INFORME DE ACCIÓN DE OFICIO POSTERIOR
N° 008-2022-OCI/0448-AOP

**“APROBACIÓN Y EJECUCIÓN DEL IOARR: RENOVACIÓN
DE EDIFICACIÓN, EN EL MERCADO DE ABASTOS,
DISTRITO DE OXAPAMPA, PROVINCIA OXAPAMPA,
DEPARTAMENTO PASCO”**

OXAPAMPA, 22 DE DICIEMBRE DE 2022

Captura de imagen n.º 02
Planta de propuesta de reforzamiento

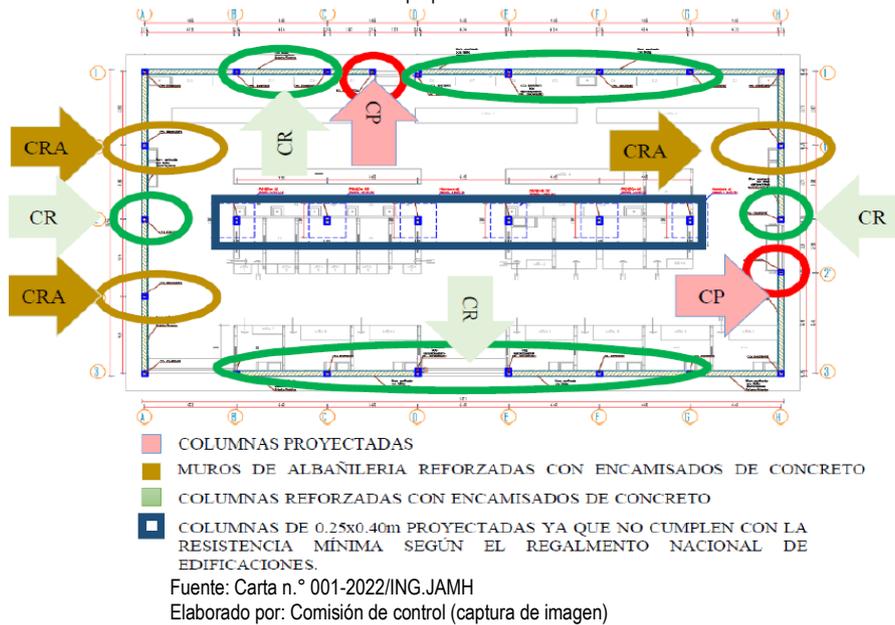
3.2. CON RESPECTO A LAS DOS IMÁGENES MOSTRADAS, DE ACUERDO CON LA REFERENCIA A)

3.2.1 *¿Cuál de las dos imágenes tendría el apropiado planteamiento de las modificaciones de la infraestructura del mercado con respecto a las columnas?*

De acuerdo con la imagen N° 02, ay que obedece al expediente entregado por mi persona a la entidad

3.2.2 *¿Las firmas y sellos le pertenecen?*

Sólo me pertenece la firma y sello de la Imagen N° 02 (…)”

Además, ilustra la propuesta de reforzamiento³², ver imagen siguiente:

Imagen N° 01: Refuerzo de muros de albañilería.

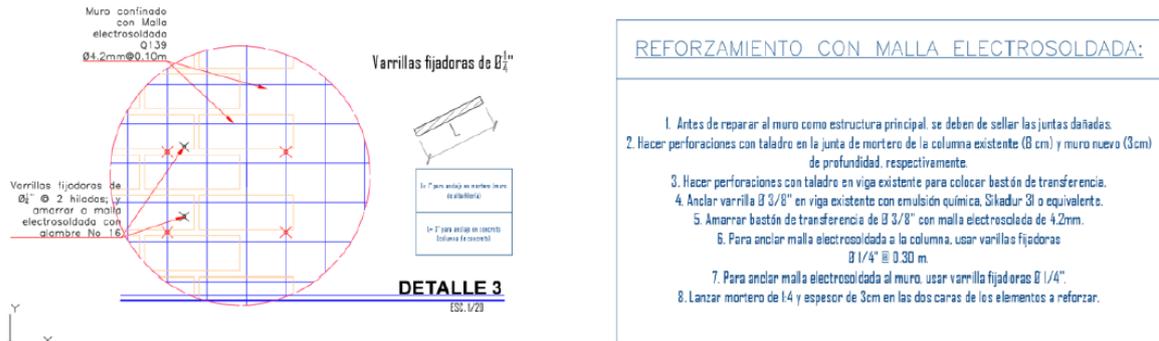
¿Cuál es el reforzamiento y el proceso constructivo establecido en el diagnóstico situacional en el área de ingeniería estructural de la infraestructura del mercado propuesto por usted?

Para el caso de muros de albañilería en su totalidad son reforzados con malla electrosoldada en ambos lados, esto debido que se busca obtener un adecuado confinamiento de estos. Además, que mejora la resistencia y ductilidad de la estructura

Imagen N° 02: Planta de propuestas de reforzamiento.

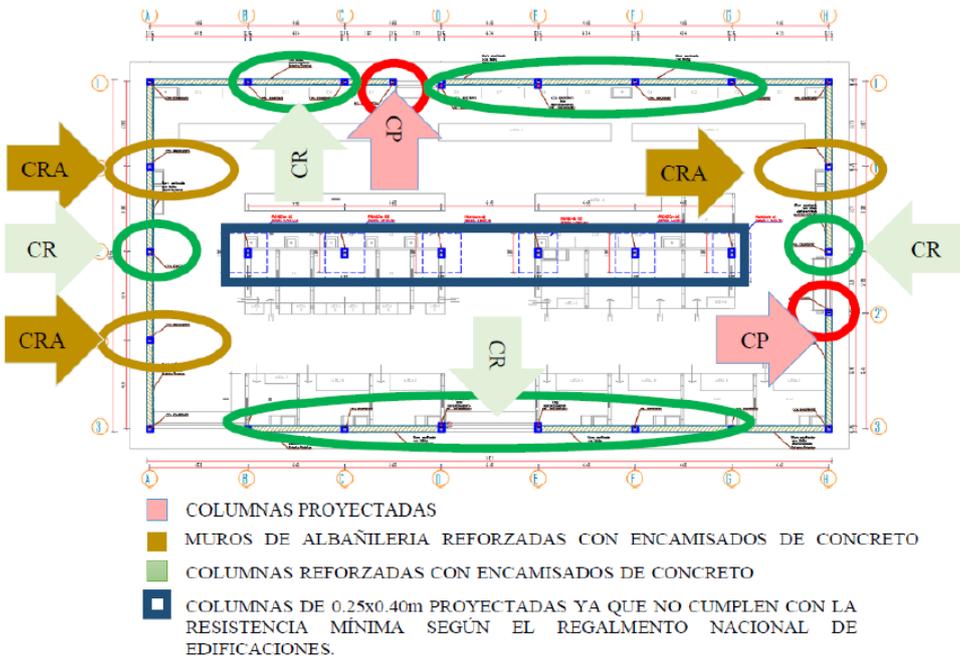
Para el caso de las columnas, algunas necesitan mayor sección, ya que, en el diseño de estas, la solicitación es mayor, por tales motivos las siguientes columnas necesitan ser encamisada:

Las columnas encerradas en color verde son la que se van a encamisar de la siguiente manera:

Imagen N° 04: Reforzamiento en puntos intermedios de los muros.

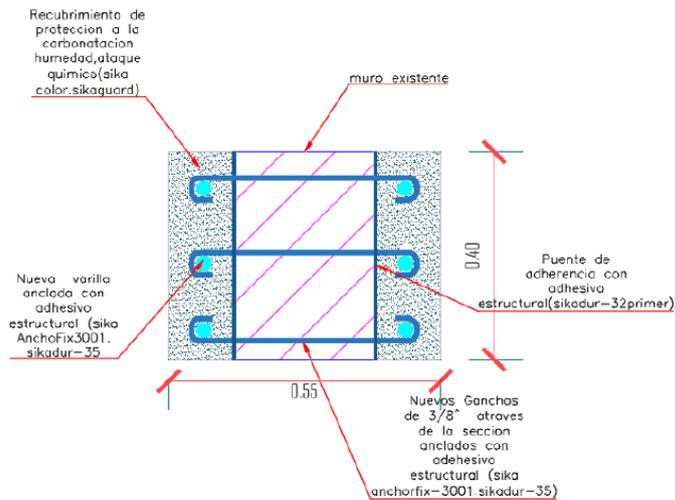
Además de esto los muros necesitan de confinamiento intermedios es por esto, que se decide no picar y debilitar los muros sino reforzarlos encamisándolos de la siguiente manera en puntos intermedios de los muros tal como se ve señalado en las circunferencias mostazas de la Imagen N° 02:
